**Avis sur le projet de parc photovoltaïque
au lieu-dit « Le Parc »**

à Vouillers (51),

porté par la société CPV SUN 40

n°MRAe 2023APGE30

Figure 5: Solution de raccordement envisagée

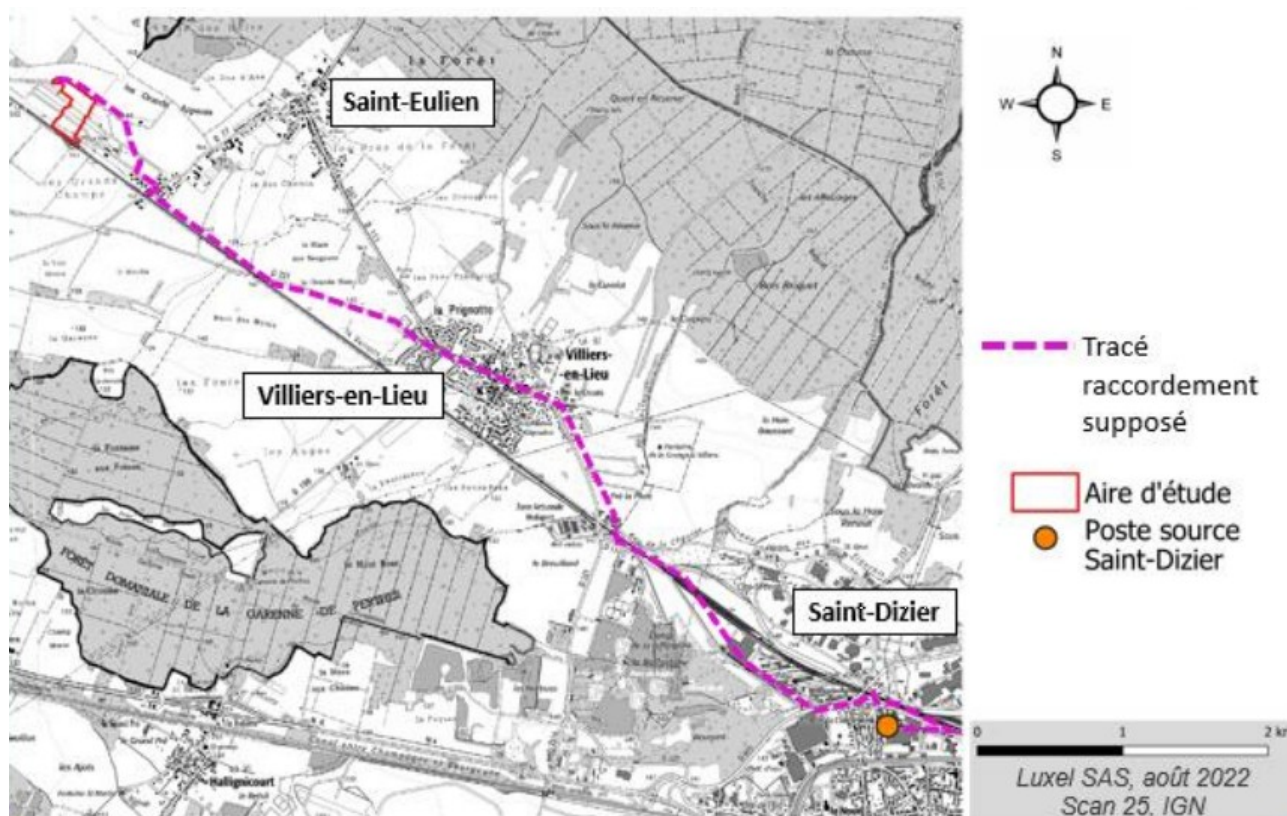
L'Ae recommande au pétitionnaire d'intégrer le tracé du raccordement définitif et ses impacts si celui-ci devait être différent de celui présenté dans l'actuelle étude d'impact.
